IL PARERE DI COERENZA CON IL PIANO D'AREA DELLA FASCIA FLUVIALE DEL PO CASI STUDIO E BUONE PRATICHE

REDAZIONE DELL'ISTRUTTORIA DOPO LA PRESENTAZIONE DI RICHIESTA DI EMISSIONE PARERE ALL'ENTE DA PARTE DELLA PROPRIETA'

Progetto per il recupero di Cascina Fosse (Settimo Torinese) Dicembre 2007 / Dicembre 2010

Soluzione planimetrica dell'insieme dell'intervento proposta nel primo progetto del 2007 con inserimento di nuova viabilità.

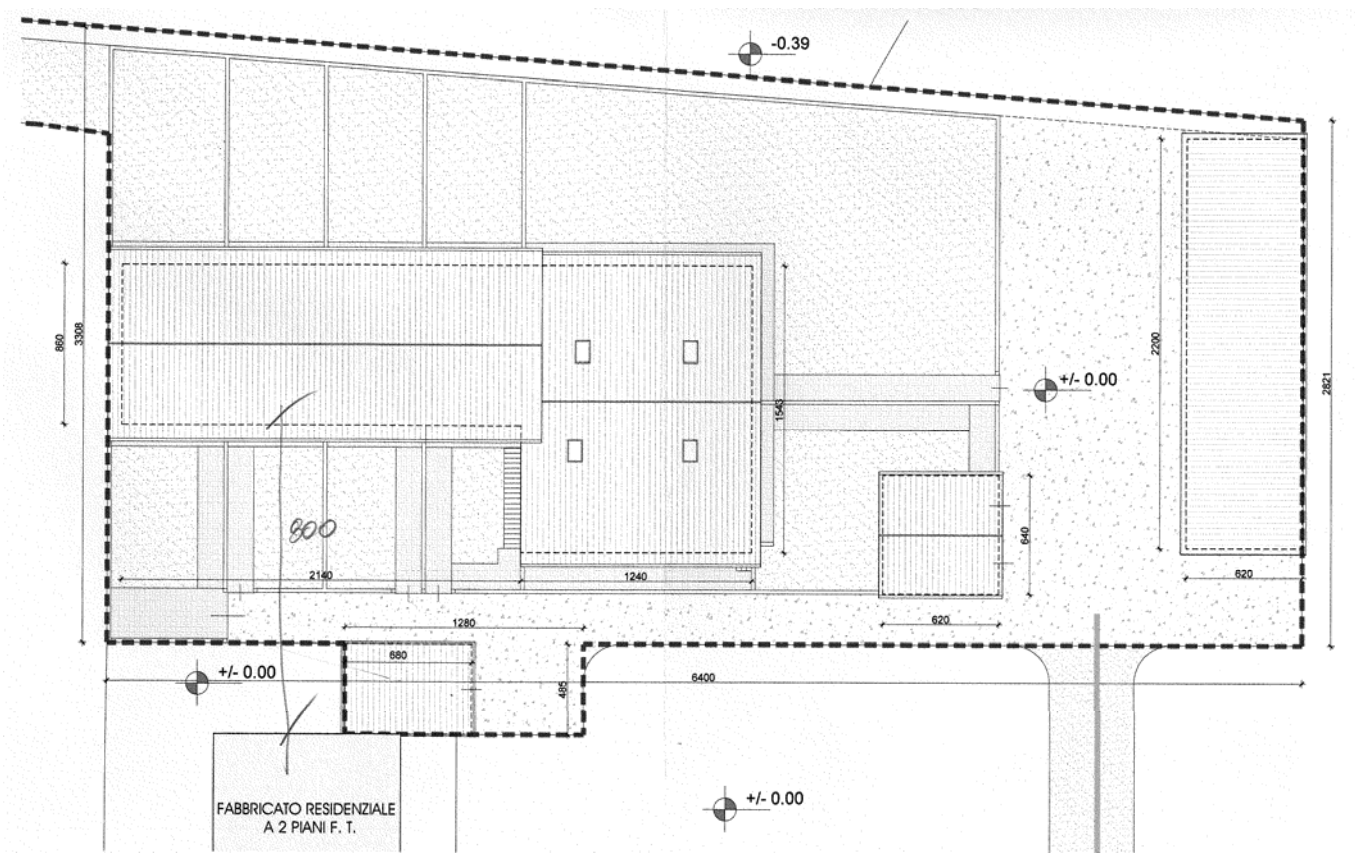
Dalla documentazione trasmessa, considerata la localizzazione dell'immobile oggetto di intervento (in una zona individuata dal P.d.A. come *annucleamento rurale*) si ritiene che sussistano alcuni elementi della proposta di recupero, che riguardano l'intervento nel suo complesso, che risultano in contrasto con gli indirizzi delle norme di attuazione del Piano d'Area: in particolare in riferimento all'art. 2.5 comm1 6,7,8,9,10,11,12.

- modifica dell'imposta degli orizzontamenti originali, con sopraelevazione del piano di calpestio del piano terreno;
- tipologia di realizzazione della recinzione esterna;
- tipologia del manufatto edilizio adibito a scala esterna;
- perdita di ogni traccia estetica della conformazione dell'originario fabbricato rurale, caratterizzato da una parte abitativa e dalle pertinenze rurali.

2. Razionalizzazione della viabilità di accesso al fine di ridurre il consumo di suolo, utilizzando la viabilità esistente per quanto più possibile.
3. Questione dell'inserimento dei valori scenici del paesaggio dati, di un elemento di forte impatto dato dalle recinzioni. In particolare quelle proposte comportano una elevata frammentazione scenica.

4. Questione della realizzazione di un nuovo volume adibito ad autorimesse (posizione, forma, materiali,collegamento con le aree pertinenziali) – suggerimento di una possibile soluzione con la realizzazione di un portico di servizio (azione propositiva dei tecnici dell'Ente).
